**Conseil économique et social**

Commission économique pour l'Europe**Comité des transports intérieurs****Forum mondial de l'harmonisation
des Règlements concernant les véhicules****Groupe de travail des dispositions générales de sécurité****104^e session**

Règlement n° 107 (Véhicules des catégories M₂ et M₃):**Proposition relative à de nouveaux amendements****Proposition de série 06 d'amendements au Règlement n° 107
(Véhicules des catégories M₂ et M₃)****Communication des experts de la Commission européenne,
de la France et de l'Allemagne***

Modèle A

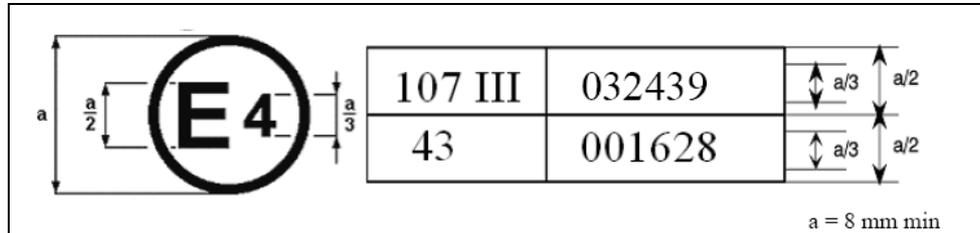
La marque d'homologation ci-dessus, ... sous le numéro **062439**. Ce numéro ... modifié par la série **06** d'amendements.

Modèle B
(Voir le paragraphe 4.5 du présent Règlement)

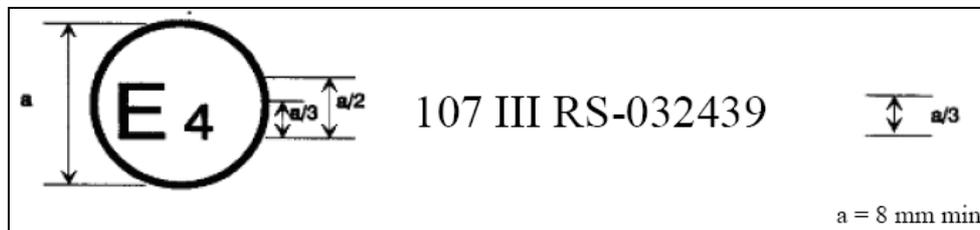
La marque d'homologation ... du Règlement n° 107 incluait la série **06** d'amendements et le Règlement n° 43 était sous sa forme originale.

«Figure 23

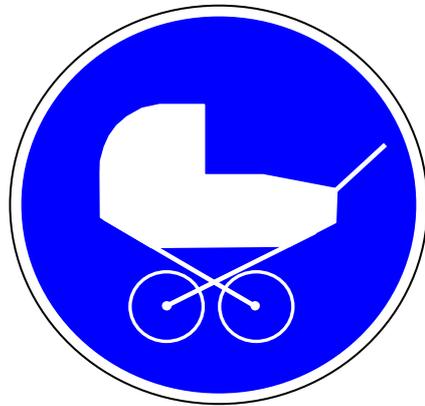
Figure 23, modifier comme suit:

PICTOGRAMMES RELATIFS À L'ACCESSIBILITÉ
(voir annexe 8, par. 3.2.8, 3.6.6 et **3.10.4**)
